# コンパクトIPC AIMC-320x 電源変更のお知らせ

この度、安全性規格IEC 62368-1対応のため、コンパクトIPC AIMC-320xの電源が変更となります。

| Reason of Change | Old Part | New Part |
|---|---|---|
| | Old PSU Label Picture:<br>  | New PSU Label Picture:<br> |

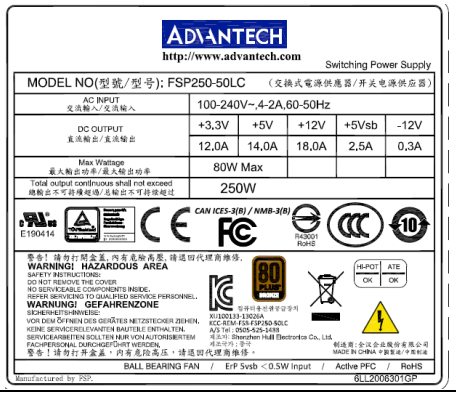
| Reason of Change | Old Part | New Part |
|---|---|---|
| **(Vendor Duty)**<br><br>**Current 250W ATX PSU EOL and require to implement new IEC 62368-1 250W ATX PSU in AIMC-32XX products** | ADV PN:96PS-A250WFX-2<br>Supplier: FSP<br>Model: FSP250-50LC<br>Specification: SPS AC 100-240V 250W W/PFC ATX | ADV PN: XMIC-DPS-250AB-89<br>Supplier: Delta<br>Model: DPS-250AB-89<br>Specification :FLEX A/D 100-240V 250W ATX 80+Bronze |
